大磯駅前広場修正計画(案)

修正の考え方

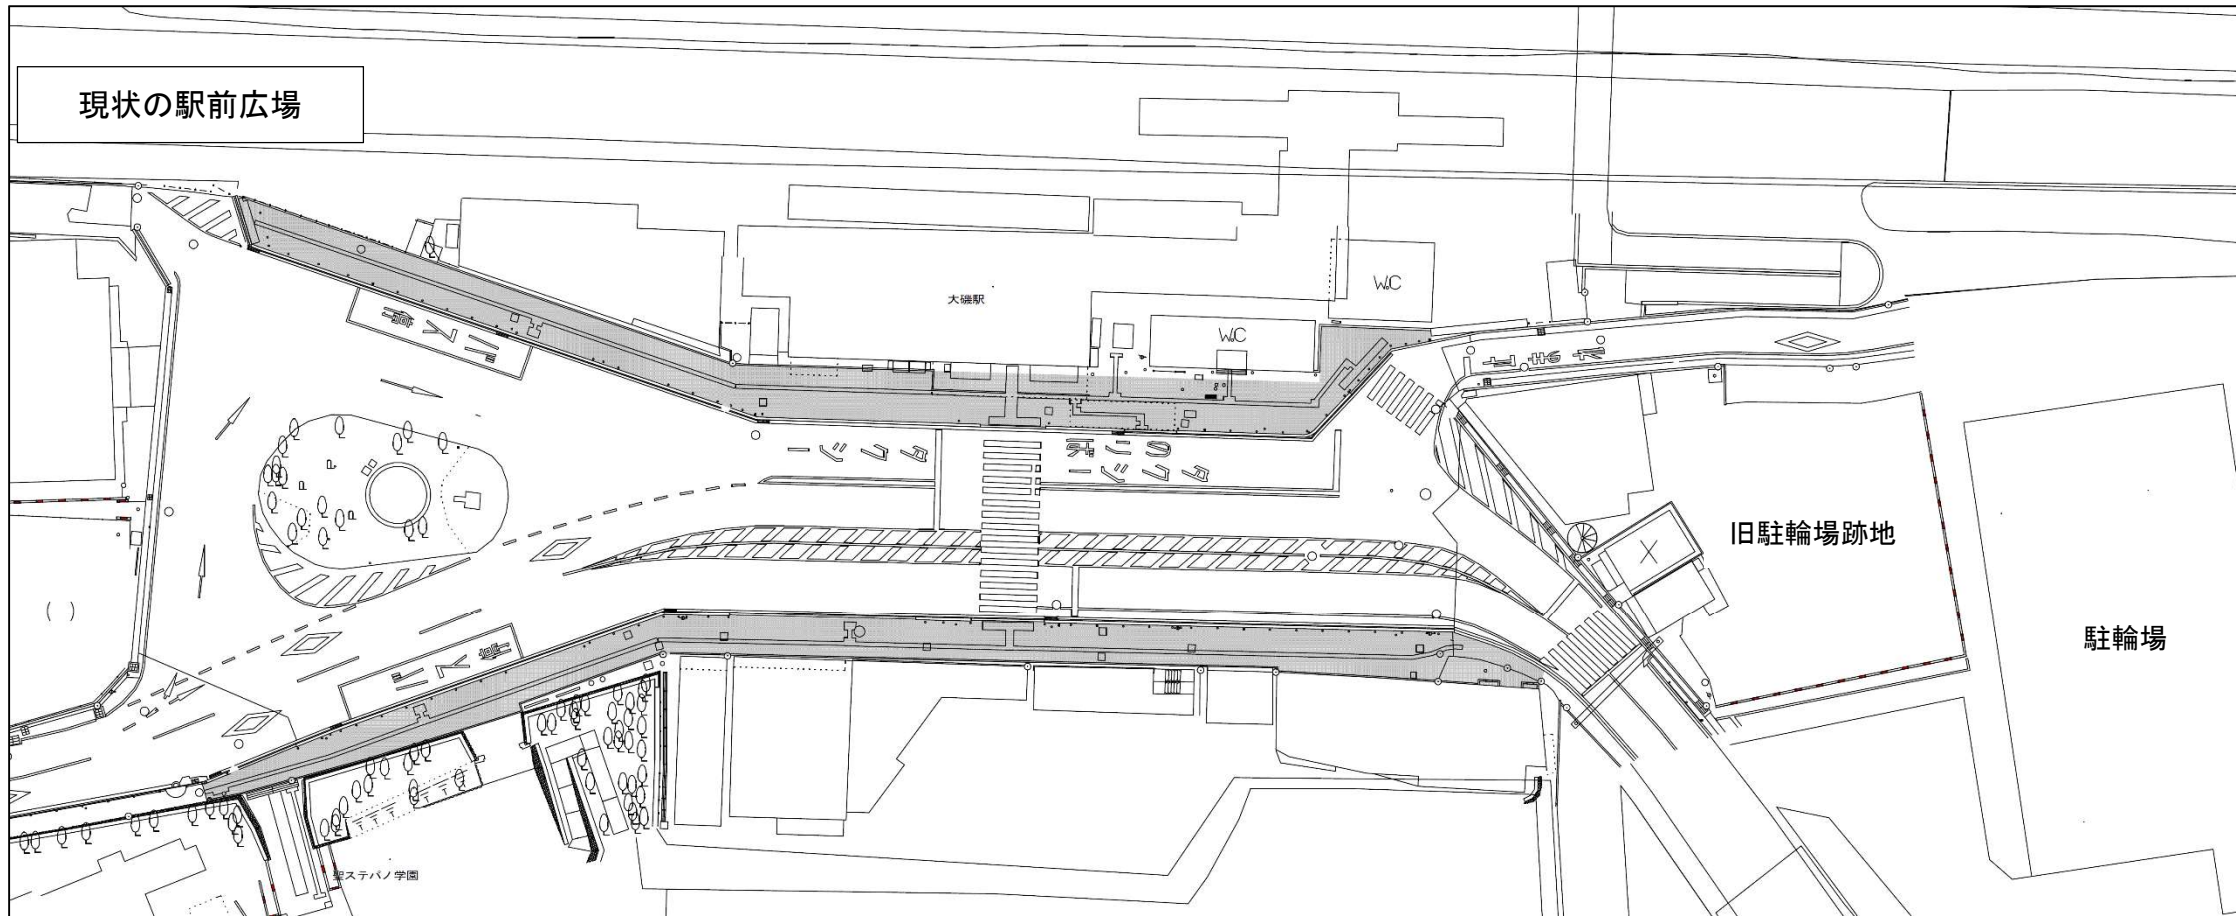
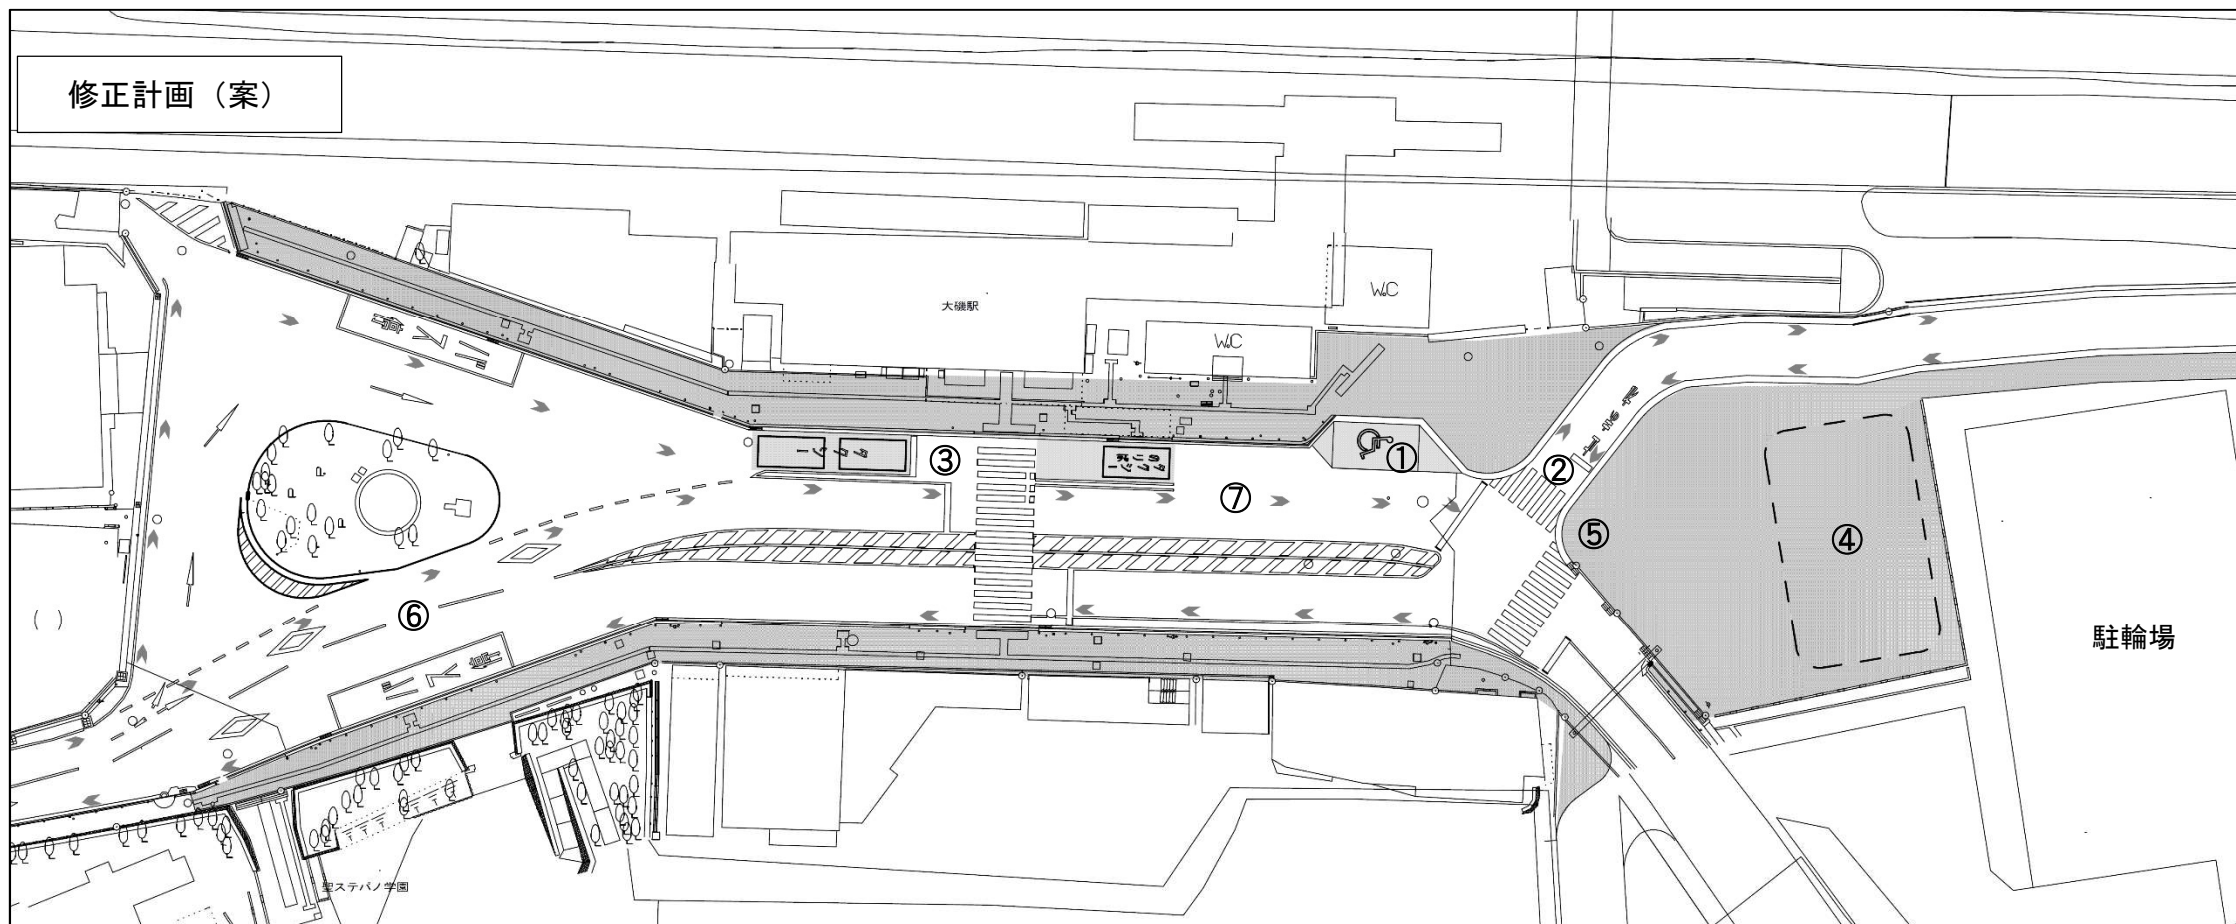
- ・旧駐輪場跡地等を含む区域を活用
- ・一般車の停車スペースを拡充
- ・自転車の安全性を考慮し、車道を拡幅
- ・東横断歩道前後の歩行者滞留空間を確保
- ・交通島の縮小を検討
- ・広場内での車両の展開の対策を検討

- ① 障がい者用乗降スペースの確保
- ② 鋭角な交差点形状の是正
- ③ タクシーの2重停車の解消
- ④ 観光案内所等の移転
- ⑤ 横断歩道移設及び歩行者滞留空間の確保
- ⑥ バス停横の道路幅員の確保
- ⑦ 路面に矢羽根を設置し自転車の走行位置を誘導
